马市镇蜀口村环岛  
村道冲毁段修复工程

冲毁段一级挡墙变更

日期:  
DATE 2019.08  
图号:  
DRAWING No. BQ03-01

② 一级挡墙变更处理详图 1:50

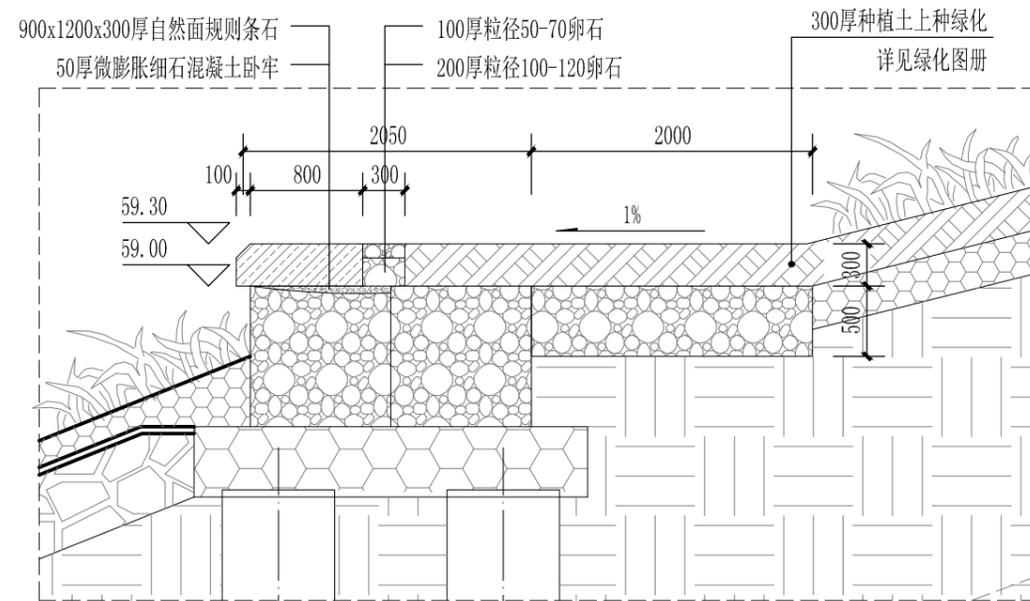
注：条石边界线应保证平齐顺畅。
